Betreff: AW: N02, LSW Diegten (Obj. 10.309) - Input Akustik

Betreff: N02, LSW Diegten (Obj. 10.309) - Input Akustik

Betreff: NO2, LSW Diegten - Ergebnisse Mikroskopische Untersuchung am Dünnschliff

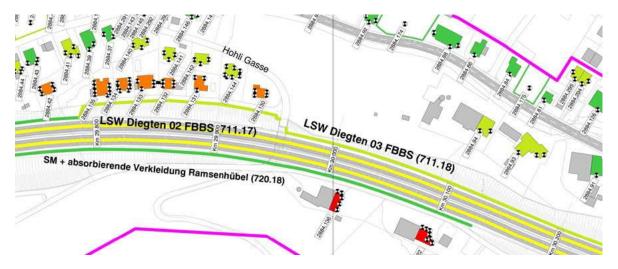
Der nachfolgende Planausschnitt zeigt die Lärmbeurteilung vom AP für den Zustand Normprüfung 2030 (ohne Lärmsanierungsmassnahmen):

- Im Zustand Normprüfung 2030 (also ohne Sanierungsprojekt) hatten wir im AP **keine Immissionsgrenzwertüberschreitung** hinter der LSW (Planbezeichnung Diegten 03 FBBS (711.18), entspricht Objekt 10.309)
- Da die Grenzwerte eingehalten waren, wurden **keine weiteren Massnahmen geprüft** (Erhöhung oder Ersatz der LSW).
- Eine Erhöhung der LSW um 4.5 m(!) wurde lediglich als Bestandteil einer Massnahmenkombination zum Schutz der Liegenschaften Hofacher 2 bis 12 untersucht (WTI = 0.1, siehe Anlage).
